**TECHNISCH VERBETERPLAN & ONTWERP
LEIDINGWATERINSTALLATIE**

**LEGERPLAATS ERMELO
28H23-35-LEG**

DATUM UITGIFTE : 13 JANUARI 2023

PROJECTNUMMER CAG : 3191P0015.350

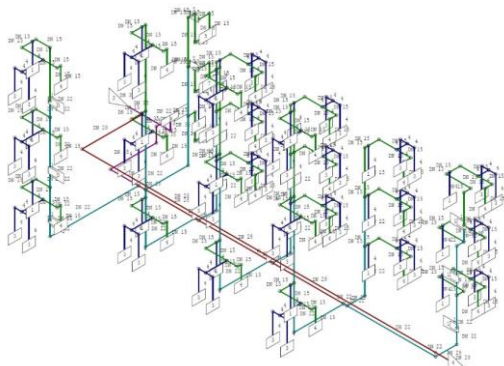
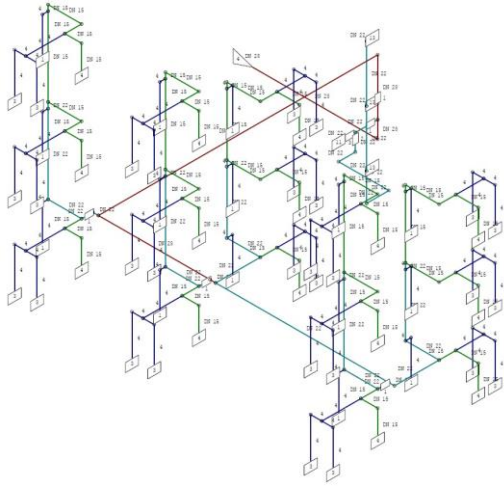
Kritische punten	Advies technische aanpassingen	Foto's
Ontwerp Drinkwater Installatie		
Uit berekeningen in VABI blijkt dat de huidige dimensionering van de koudwater installatie ruimschoots voldoet. Wel is het advies om de gehele koudwaterinstallatie te vervangen conform ontwerp i.v.m. de vele kunststof leidingdelen en geconstateerde hotspots in de installatie.	<u>Waterzijdig:</u> Hoofdleiding: - Demonteer en verwijder de gehele drinkwaterinstallatie vanaf ruimte 17 tot aan cluster D; - Vanaf het leveringspunt in ruimte 17 een nieuw aan te leggen drinkwaterleiding door de kruipruimte tot aan cluster D in de berekende diameters. De drinkwaterleiding isoleren met voor het doel geschikte isolatie en dient dampdicht te worden afgedicht. Zie hiervoor de ontwerptekening; - Huidige uittapleidingen naar de tappunten op de clusters blijven bestaan. (Zie waterwerkblad 3.1) (Zie waterwerkblad 3.2) <u>Overige werkzaamheden:</u> - Afkoppelen van de bestaande drinkwaterleidingen naar de clusters; - De drinkwaterleiding voorzien van voor het doel geschikte isolatie en dampdicht afwerken; - Waar nodig het boren van sparingen; - Brandwerend afdichten na uitvoering technische aanpassing per sparing; - Leidingdelen voorzien van juiste codering; drinkwater; bluswater; warmwater of circulatie; - Houdt rekening met overige wtb-installaties, zoals brandmelders en verlichting etc. in ruimtes waar gewerkt wordt. Zie bij dit rapport bijgevoegde installatieberekening en ontwerptekening.	 *ontwerp koudwater installatie cluster a  *ontwerp koudwater installatie cluster b

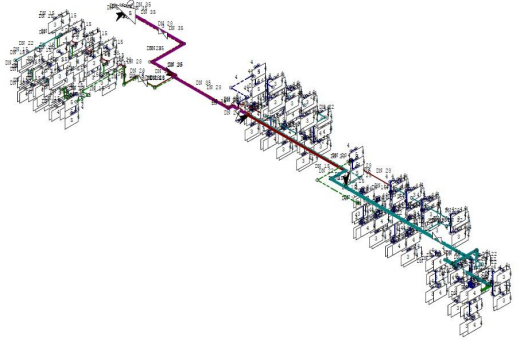
Kritische punten	Advies technische aanpassingen	Foto's
		 *ontwerp koudwater installatie cluster c  *ontwerp koudwater installatie cluster d

***Ontwerp warmtapwater installatie clusters A t/m D.**

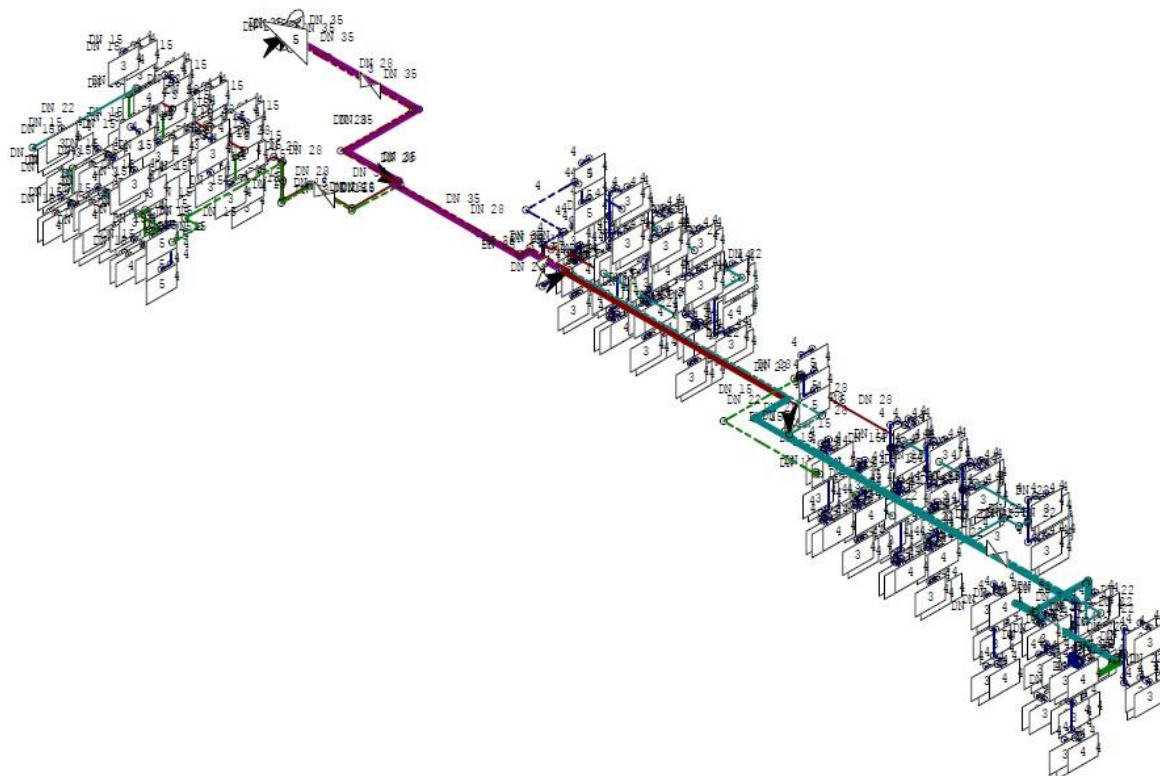
Kritische punten	Advies technische aanpassingen	Foto's
Ontwerp Warmtapwater Installatie		
Uit berekeningen in VABI blijkt dat de huidige dimensionering van de warmwater installatie niet voldoet. Er zijn onnodig veel deelringen aanwezig in de huidige installatie.	<u>Waterzijdig:</u> - Demonteer en verwijder de warmwater hoofdleiding vanaf de boilers tot aan cluster D en de aanwezige deelringen op de clusters; - Vanaf de technische ruimte (gebouw 36) een nieuw aan te leggen warmwaterleiding door de kruipruimte tot aan cluster D in de berekende diameters. De warmwaterleidingen isoleren met voor het doel geschikte isolatie. Zie hiervoor de ontwerptekening; - Huidige uittapleidingen naar de tappunten op de clusters blijven bestaan. <u>Overige werkzaamheden:</u> - Gedeeltelijk demonteren en na aanpassing monteren van verlaagd plafond en schachten; - Indien nodig boren van sparingen; - De warmtapwaterleiding voorzien van doel geschikte isolatie. De warmwater uittapleidingen mogen niet worden geïsoleerd. (Zie waterwerkblad 3.1) Zie voor de doorgerekende dimensionering koud- en warmwater de ontwerptekeningen en berekening in bijlage.	 *ontwerp warmtapwater installatie

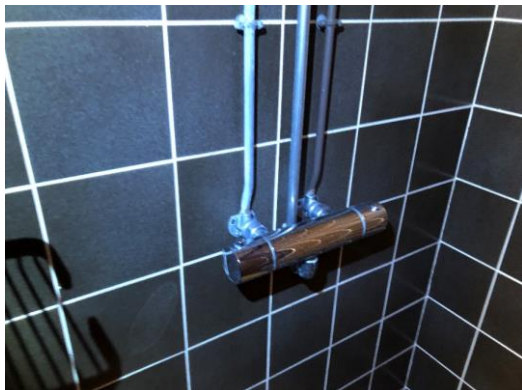
Kritische punten	Advies kritische punten	Foto's															
Gebruik tappunten <1x per week																	
Tijdens de werkzaamheden zijn tappunten aangetroffen met een gebruiksfrequentie <1x per week. Bij tappunten die weinig worden gebruikt wordt het water onvoldoende regelmatig ververs, dit verhoogt de kans op legionellagroei. De adviseur heeft geconstateerd dat de aanwezige uitstortgootstenen en tapkranen in de sanitaire ruimtes niet worden gebruikt. Het advies is dan ook om deze te verwijderen.

Verd	Nr	Locatie	Tappunt	Diameter	alle		Werkkasten cluster A t/m D	Uitstortgootsteen	15 mm Cu	alle		Was / doucheruimtes cluster B t/m D	Tapkranen	15 mm Cu	Verwijder de tappunten die minder dan 1 maal per week worden gebruikt, inclusief de aansluitleidingen en T-stuk, voorkom 'dode' leidingdelen. Neem de tappunten die niet verwijderd worden op in het wekelijks beheerplan en voorzie deze van een EA terugstroombeveiliging op oorsprong. (Zie Waterwerkblad 3.1)	 *tapkraan in sanitaire ruimte cluster B t/m D  *uitstortgootsteen cluster A t/m D
Verd	Nr	Locatie	Tappunt	Diameter													
alle		Werkkasten cluster A t/m D	Uitstortgootsteen	15 mm Cu													
alle		Was / doucheruimtes cluster B t/m D	Tapkranen	15 mm Cu
